# 新竹縣政府工程查核代表照片表

工程名稱：照門國小操場跑道整建及周邊設施改善工程

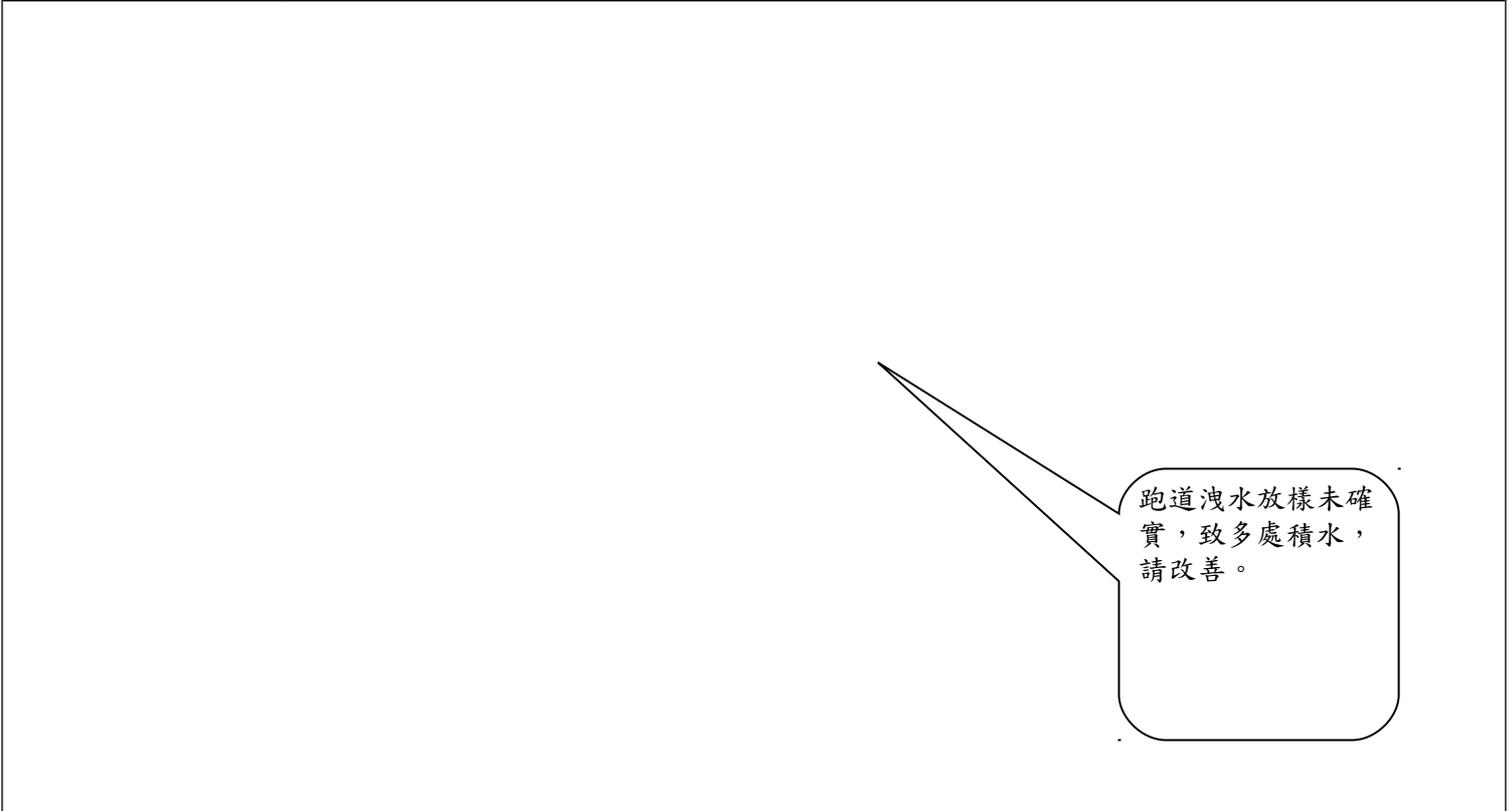
刨除 PU 跑道面層廢料，部份未以帆布覆蓋。

說明	刨除 PU 跑道面層廢料，部份未以帆布覆蓋。
----	------------------------

跑道洩水放樣未確實，致多處積水，請改善。

跑道洩水放樣未確實，致多處積水，請改善。

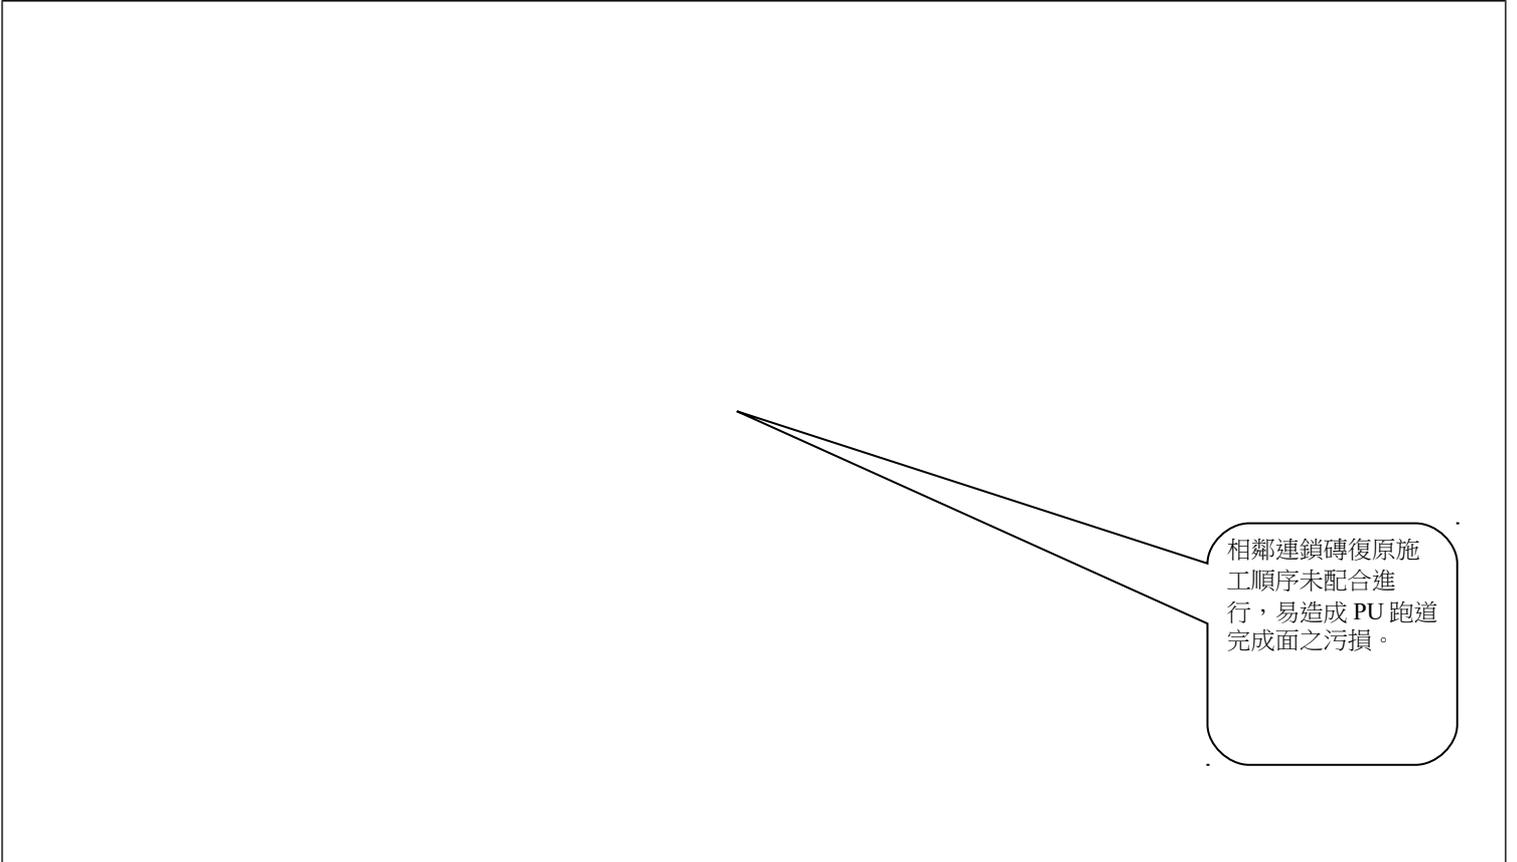
相鄰連鎖磚復原施工順序未配合進行，易造成 PU 跑道完成面之污損。

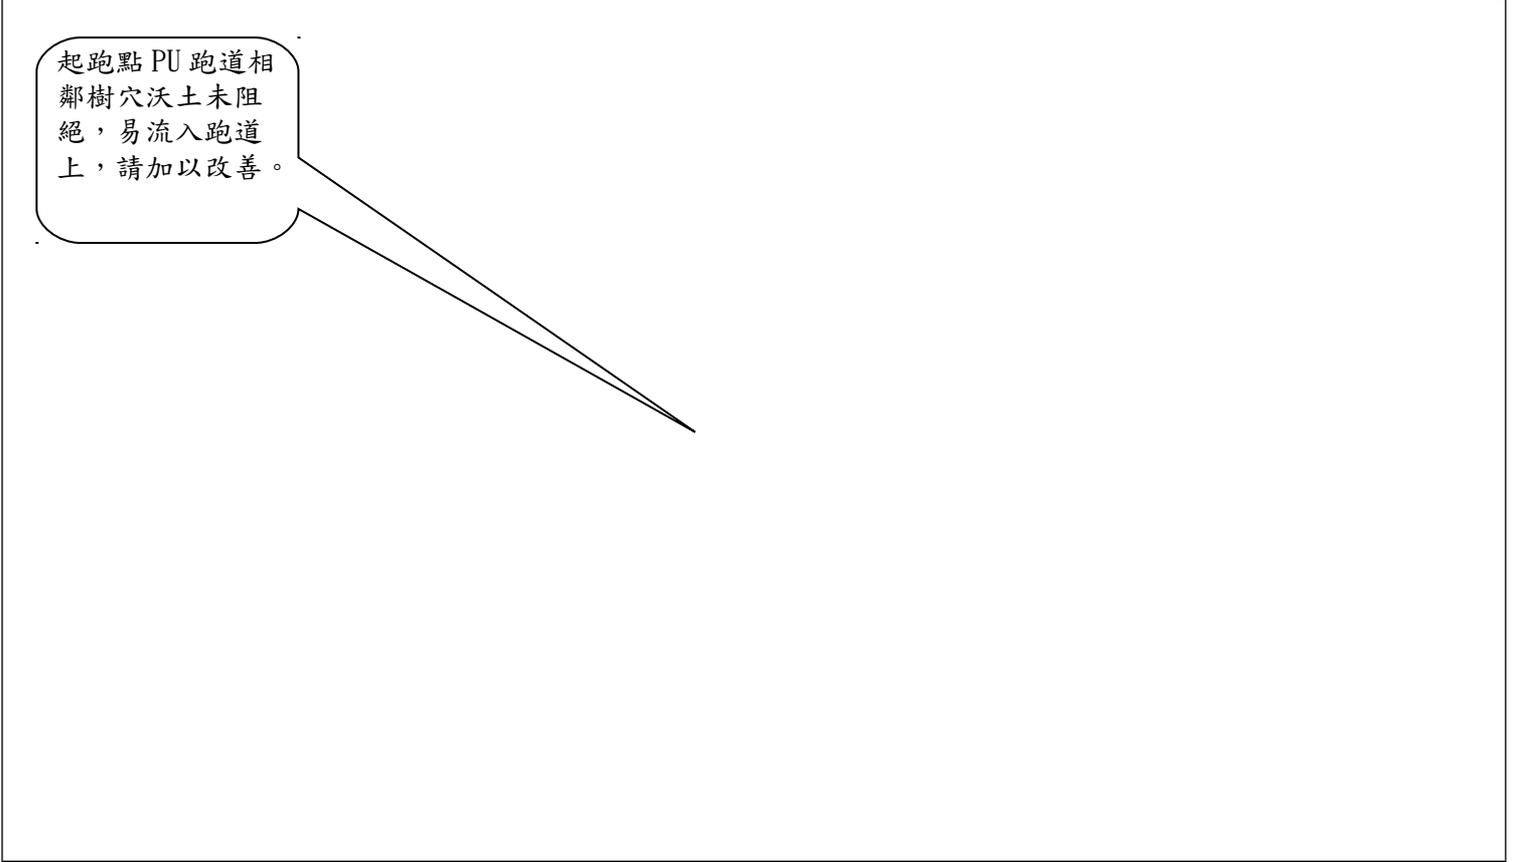
起跑點 PU 跑道已進行施作，相鄰連鎖磚復原施工順序未配合進行，易造成 PU 跑道完成面之污損。

起跑點 PU 跑道相鄰樹穴沃土未阻絕，易流入跑道上，請加以改善。

起跑點PU跑道相鄰樹穴沃土未阻絕，易流入跑道上，請加以改善。

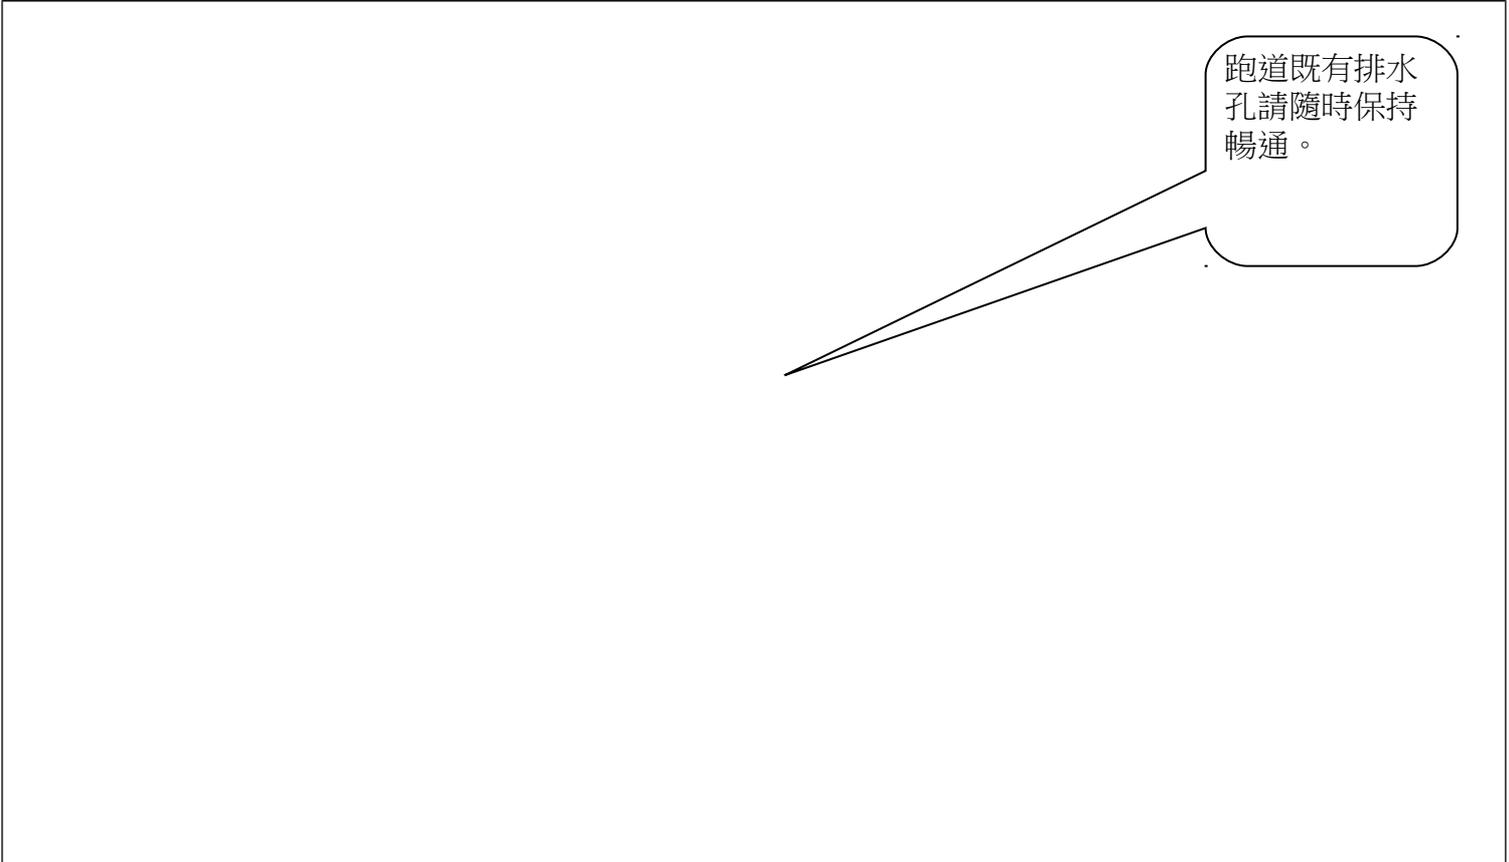
跑道既有排水孔請隨時保持暢通。

跑道既有排水孔請隨時保持暢通。

PU 跑道基層有部分  
區域噴塗不均勻。

PU 跑道基層有部分區域噴塗不均勻。
